DODATEK Č. 1 SMLOUVY O DÍLO

stavbu „Kroměřížská nemocnice a.s. – rekonstrukce tepelného hospodářství“
uzavřená dle § 2586 a n. zákona č. 89/2012 Sb., občanský zákoník, ve znění pozdějších předpisů

ZMĚNOVÝ LIST

Změnový list č. 1

SITUACE SOND
1 : 1000

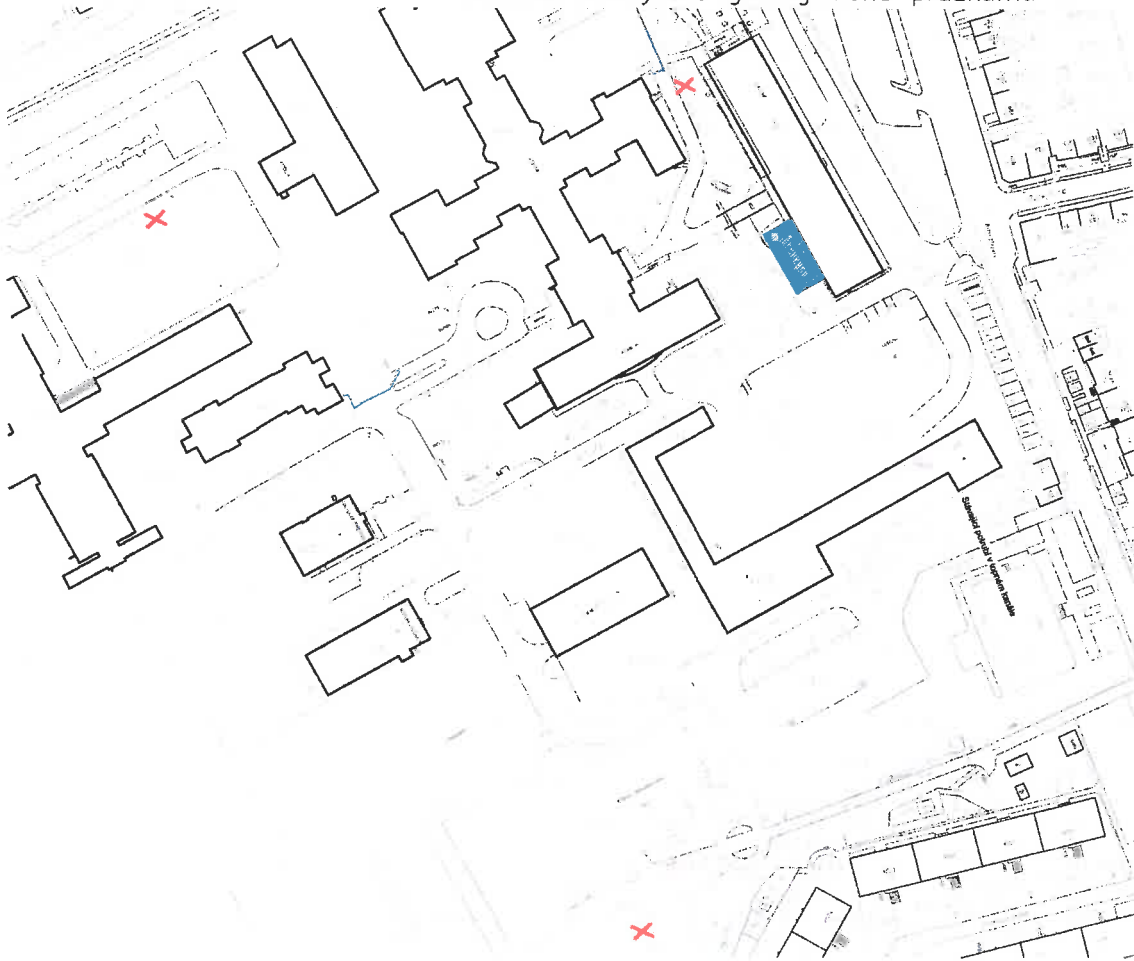
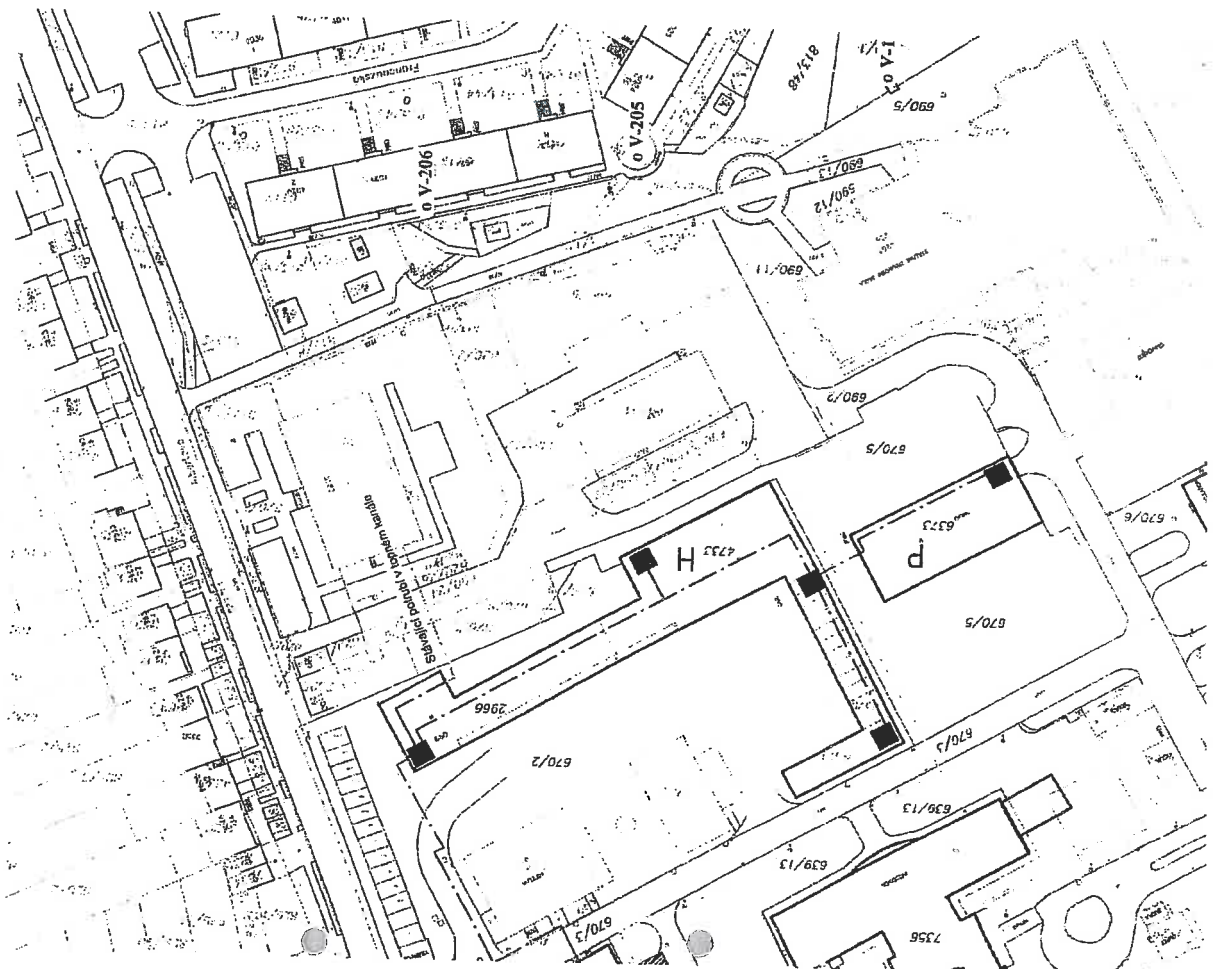
AD opět provedl na základě požadavku TDS geologický posudek skutečně obnažené zeminy. Z tohoto posudku vyplývá, že těženou zeminu je třeba zařadit podle ČSN 733050 z 80 % do třídy 4 a z 20 % do třídy 3.

Změnový list řeší změnu zařazení třídy zeminy při provádění výkopových prací. V projektové dokumentaci je na základě provedeného geologického průzkumu zařazení ve 3 stupni obtížnosti těžitelnosti. Při zahájení zemních výkopových prací však bylo zjištěno, že zemina této třídy se nachází pouze v omezeném rozsahu realizovaných výkopů a převážná část výkopů je realizována v zemině 4. stupni obtížnosti těžitelnosti.

TDS a AD zajistili nový podrobný geologický rozbor a posouzení zeminy zastížené ve výkopu. Z tohoto posudku vyplývá, že těženou zeminu je třeba zařadit podle ČSN 733050 z 80 % do třídy 4 a z 20 % do třídy 3. Toto je způsobeno zejména rozdílnou vlhkostí těžené zeminy, neboť průzkum zpracovaný GP byl realizován v říjnu a samotné výkopové práce v letech měsících, kdy je vlhkost zeminy výrazně nižší, tzn. zvýšenou konzistencí zeminy.

Na základě toho posudek bude přehodnocena položka v ocenění zemních prací.
